**SZPITAL ŚW. ŁUKASZA**  
w Bolesławcu

**Dotyczy: zapytań do treści specyfikacji w postępowaniu prowadzonym w trybie przetargu nieograniczonego na podstawie art. 132 przepisów ustawy z dnia 11 września 2019 r. Prawo zamówień publicznych (t.j. Dz. U. z 2022 r., poz. 1710 z późn. zm.) na „Sukcesywne dostawy artykułów jednorazowego użytku (medycznych i niemiedycznych) oraz drobnego sprzętu medycznego dla Zespołu Opieki Zdrowotnej w Bolesławcu”. Znak sprawy 40/PN/2022.**

### 3) Dotyczy Zadania nr 4, poz. 1, 4

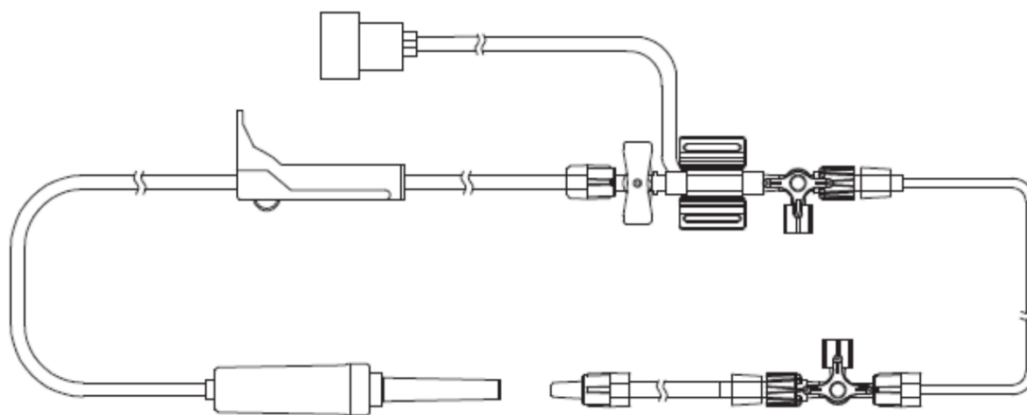
Która końcówka łączy przetwornik z kablem monitora w poz.1 i poz.4

Zamawiający informuje, że używa obecnie monitora hemodynamicznego producenta Edwards Lifesciences, końcówka łącząca przetwornik z kablem monitora w poz.1 i poz. 4 znajduje się na obrazku nr 2 (Edward).
